**Avis de la mission régionale d'autorité environnementale
sur le projet de construction d'un parc agrivoltaïque sur la
commune de Montesquieu-Volvestre au lieu-dit « *La Hilette* »
(Haute-Garonne)**

N°Saisine : 2022-10 870

N°MRAe 2022APO107

Avis émis le 09 septembre 2022

Figure 3 : Synthèse des enjeux écologiques - Sources : BD Ortho IGN - Réalisation Artifex

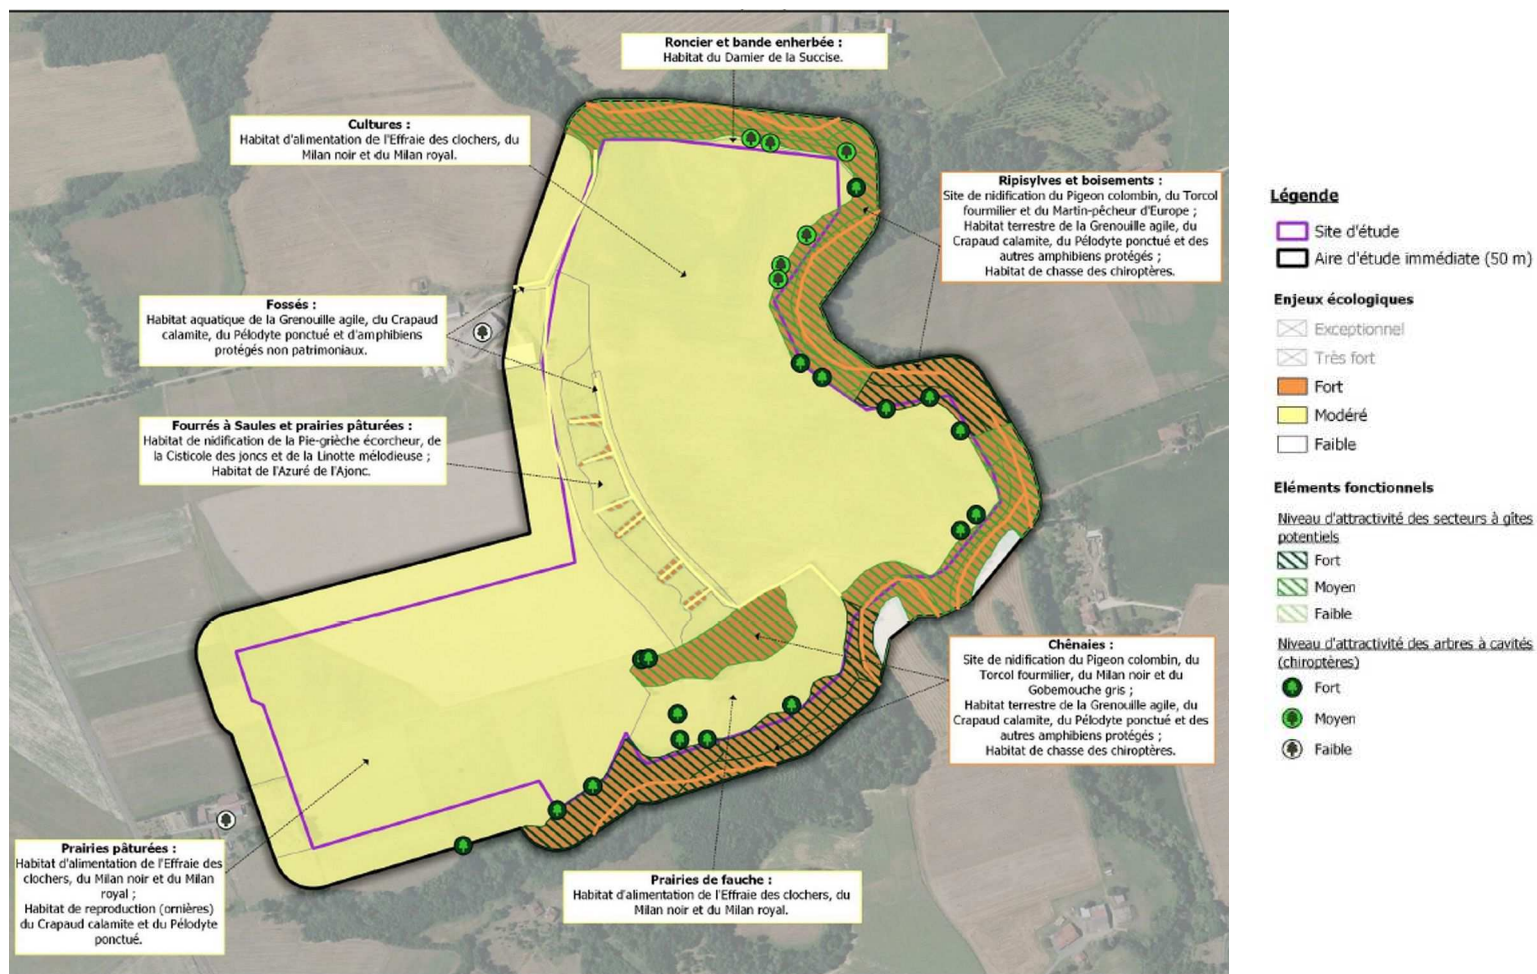
La MRAe partage l'évaluation globale des enjeux de conservation établie pour les habitats, la flore et la faune¹⁷. Elle préconise toutefois d'évaluer à la hausse en enjeu fort les Phragmitaies et Fourrés à Saules, et les Fossés humides de la zone centrale compte tenu de la présence de plusieurs espèces patrimoniales d'amphibiens, oiseaux et chiroptères.

La MRAe recommande de revoir à la hausse le niveau d'enjeu des Phragmitaies et Fourrés à Saules, et les Fossés humides de la zone centrale (enjeu fort) compte tenu de la présence de plusieurs espèces patrimoniales d'amphibiens, oiseaux et chiroptères.

Figure 4 : coupe topographique et photo du relief – réalisation ARTIFEX

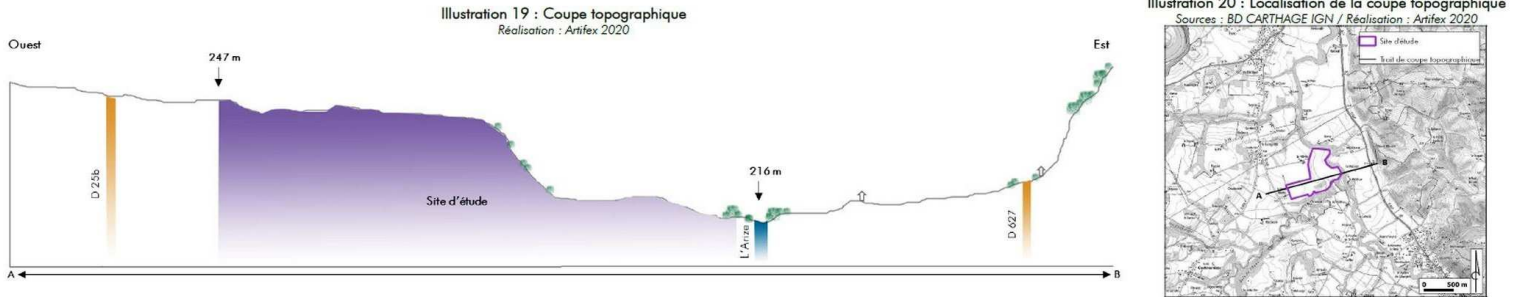
L'étude d'impact évalue cependant de manière trop rapide sans étude spécifique (étude hydraulique) les conséquences de la modification des écoulements des eaux superficielles et des risques d'érosion des sols liés aux travaux d'implantation de la centrale alors que la topographie est marquée au sein de l'aire d'étude. La MRAe préconise que des calculs de ruissellement soient réalisés et que des mesures de réduction soient étudiées (nécessité de fossé drainant, création de bassin de rétention, verdissement rapide dès la fin des travaux lourds...).

La MRAe recommande, compte tenu des pentes importantes des terrains :

- d'une part d'évaluer les conséquences de la modification des écoulements des eaux superficielles ;
- d'autre part, compte tenu des risques d'érosion des sols importants, de réaliser une étude hydraulique afin de déterminer le niveau des ruissellements attendu.

Enfin, elle recommande d'intégrer à l'étude d'impact des mesures de réduction permettant d'atténuer les incidences des travaux (comme la création de fossé drainant, de bassin de rétention ou verdissement rapide dès la fin des travaux lourds...)
